C O M U N E
D I T E R N I

03-OP-075

Presa d'atto del C.C., ai sensi art. 18 comma 9 LR 11/2005, modifica perimetrazione zone di rispetto per stabilimenti a rischio di incidente rilevante a seguito note Ministero dell'Interno prot.1645 del 4.4.2012 e prot. 5588 del 20.12.2011

Relazione Illustrativa

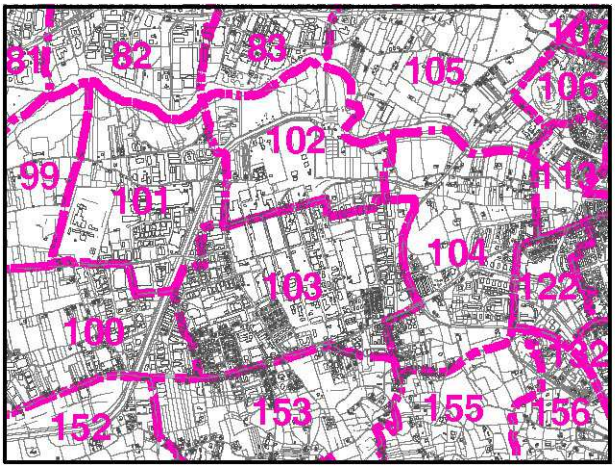
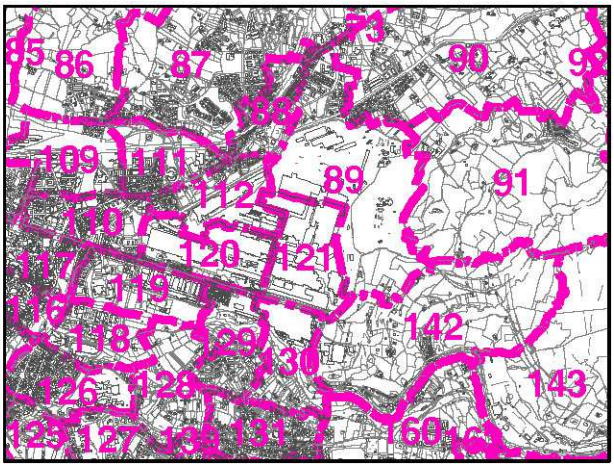
Con nota prot. 5588 del 20.12.2011, da parte del Ministero dell'Interno, è stata comunicata la conclusione del procedimento di valutazione del Rapporto di sicurezza relativo allo stabilimento del sito in Viale Brin 218 di Terni presentato con nota EAS/221 del 12.10.2010 dalla THYSSENKRUPP Acciai Speciali Terni S.p.a. , ex art. 8 del d.lgs. 334/99 che ha determinato una diverso posizionamento delle zone di rispetto costituite da 3 cerchi, di cui due già previsti nel PRG ma con diversa delimitazione ed uno di nuova istituzione:

a) impianto di produzione gas tecnici;
b) impianto di stoccaggio acidi;
c) impianto di stoccaggio acidi.

Con nota prot. 1645 del 4.4.2012, da parte del Ministero dell'Interno, è stata comunicata la avvenuta verifica sulla messa in sicurezza degli impianti a seguito cessazione dell'attività produttiva dello stabilimento BASELL Poliolefine Italia srl sito in piazzale Donegani 4 Terni che ha comportato l'eliminazione totale delle zone di rispetto prima previste nel PRG e costituite da due cerchi.

Quindi, in collaborazione con l'Ufficio Protezione Civile, l'art.78 delle NTA parte operativa è stato variato, per quanto attiene l'impianto Basell, con l'eliminazione dall'articolo delle prescrizioni inerenti l'impianto. Per quanto riguarda la TK-AST lo stesso articolo è stato così variato con la revisione dell'individuazione dei cerchi di rischio:

3. Sono state istituite, dall'Autorità competente (CTR) a conclusione dell'esame del RdS anno 2010, le seguenti zone di rispetto, articolate in **Zona di sicuro impatto**, **Zona di danno** e **Zona di attenzione**:

a) impianto di produzione gas tecnici proprietà Linde Gas Italia: **Zona di danno** 200 mt, **Zona di attenzione** 400 mt.
b) impianto stoccaggio acidi di proprietà TK-AST in Str. Santa Maria Maddalena: **Zona di sicuro impatto** < 10 mt, **Zona di danno** 55 mt, **Zona di attenzione** 260 mt.

c) impianto stoccaggio acidi di proprietà TK-AST in zona Ponte D'Oro: **Zona di sicuro impatto** < 10 mt, **Zona di danno** 55 mt, **Zona di attenzione** 260 mt.
